Vegna: Máls nr. 1135/2026, Dalvegur 1. Breytt deiliskipulag. (Lýsing)

Skipulagsgátt mál 1134/2026 - Dalvegur 1. Breyting á Aðalskipulag Kópavogs 2019-2040.
Skipulagsgátt mál 1135/2026 - Dalvegur 1. Breyting á deiliskipulagi.

Umsögn ASHB um skipulags- og matslýsingu uppbyggingar við Dalveg 1 í Kópavogi

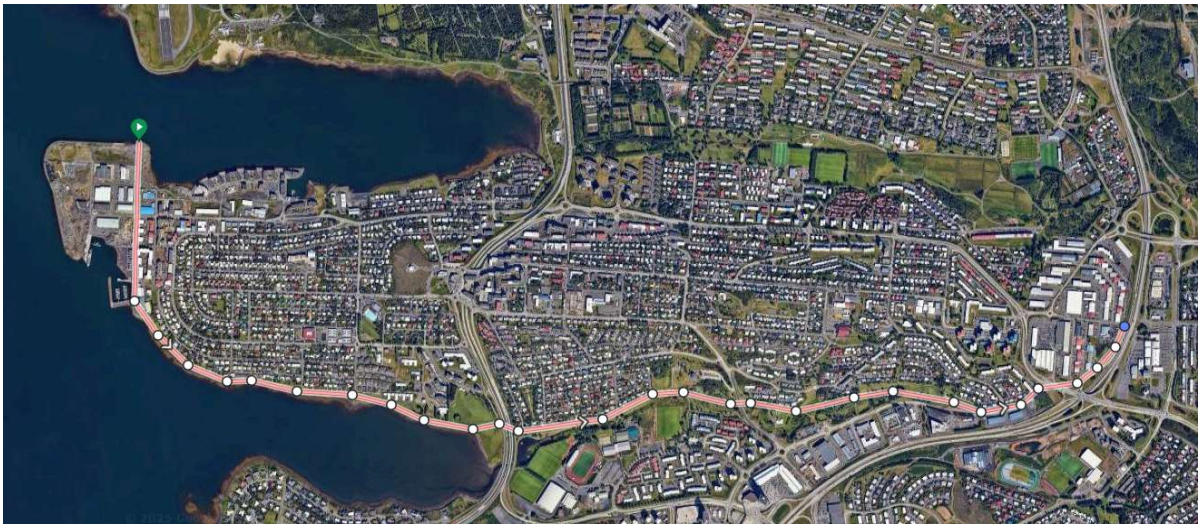
Samtökin leggja áherslu á að við aðalskipulagsbreytingu og gerð deiliskipulags vegna Dalvegar 1 verði tryggt rými fyrir samfelldan samgönguhjólastíg milli Breiddar í austri og Kópavogshafnar í vestri. Dalvegur 1 gæti orðið Þrándur í Götu ef ekki verður vel að gætt.

Annars vegar þyrfti að skilgreina leið þessa stígs eftir Kópavogsdal eða meðfram Dalvegi og hins vegar þyrfti að tryggja að hann þræði suðurströnd Kársness án hæðarbreytinga. Á skýringarmynd með erindinu var leiðin sýnd um dalinn

en lega meðfram Dalvegi, almennt dalmegin samhliða götunni, kæmi einnig vel til greina; en þá þyrfti að velja hvernig sá stígur færi framhjá Dalvegi 1 (götumegin eða dalmegin við lóðina) í heildarsamhenginu.

Benda verður á í þessu samhengi að stíg eftir Kópavogsdal, ef það yrði ofan á, yrði að hugsa sem samgönguhjólastíg, í ítarlegu samræmi við leiðbeiningar um hönnun fyrir hjólreiðar, en ekki útivistarstíg. Frá þeim sjónarhóli væri leið samhliða Dalvegi e.t.v. betri kostur en LHM hvetur til þess að þessir kostir báðir verði metnir út frá heildarleiðinni, með áherslu á beina, greiða og örugga leið án óþarfa hæðarbreytinga. Skipulagsvinnan við Dalveg 1 er tilefni til að skýra legu hjólastígsins við þá lóð eða nágrenni hennar í samhengi við alla leiðina sbr. kortið hér að ofan.

LHM hvetur því Kópavogsbæ til að tryggja þegar á þessu stigi að lóðarmörk, byggingarreitir og aðkomur við Dalveg 1 taki mið af rýmisþörf stígsins, sérstaklega ef lega meðfram Dalvegi verður ofan á, og hvetur bæinn einnig til þess að fylgja erindi samtakanna eftir með nýrri hjólreiðaáætlun og tímasettri uppbyggingu leiðarinnar.
